## 改善箇所説明図②

### 基準不適合発生箇所

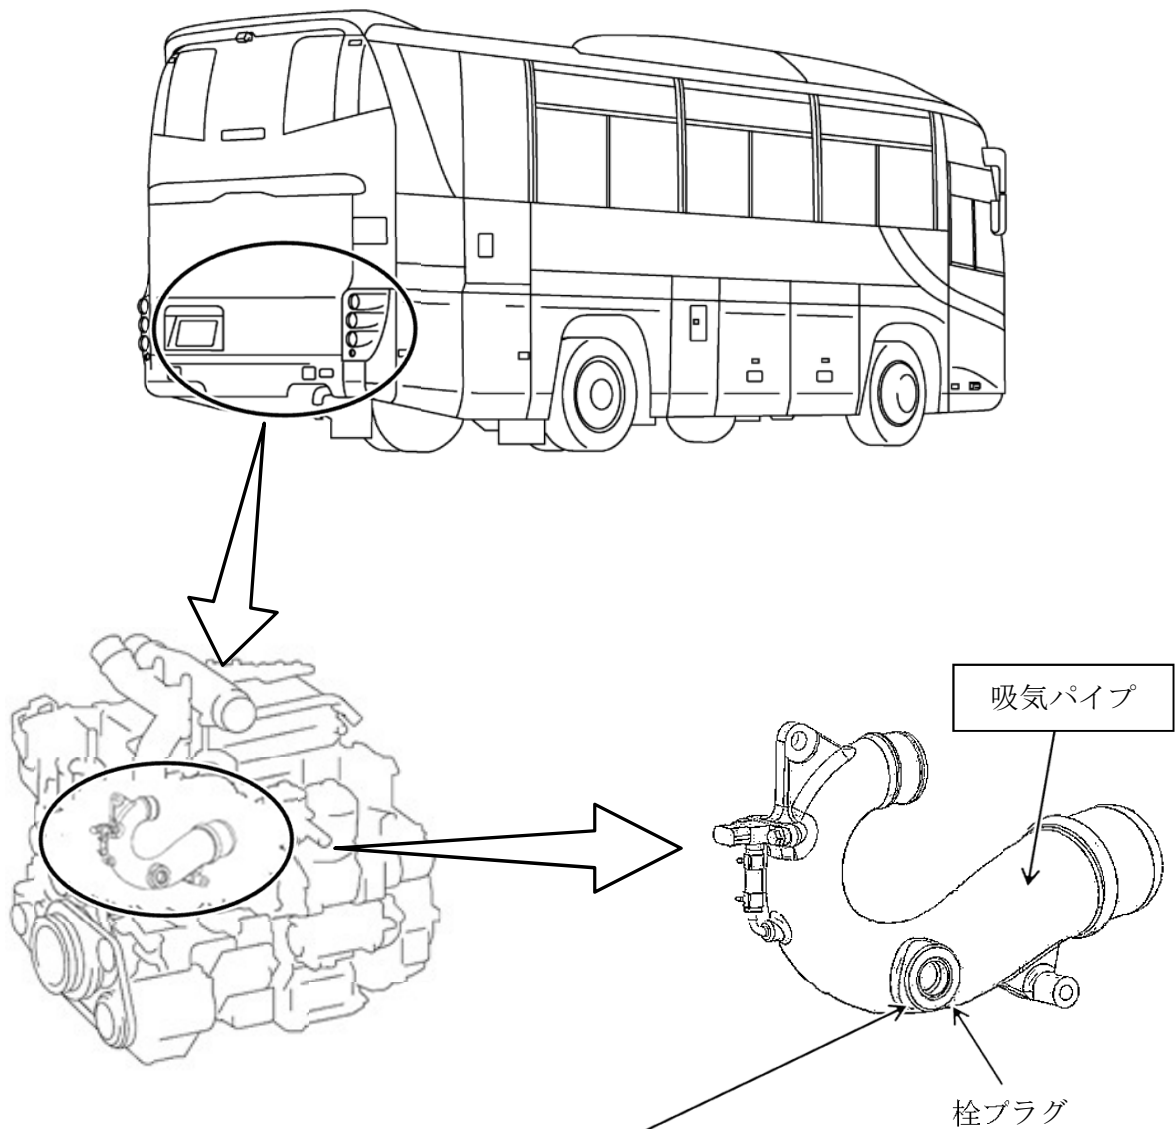
大・中型バスにおいて、エンジンの吸気パイプの栓プラグの取付け構造が不適切なため、高負荷走行時の内圧により当該プラグが抜け、走行中にエンジン出力が低下するとともに栓プラグが路上に脱落するおそれがある。

全車両、吸気パイプ一式を対策品に交換する。

識別： シリンダヘッドカバーに白色ペイントを塗布する。
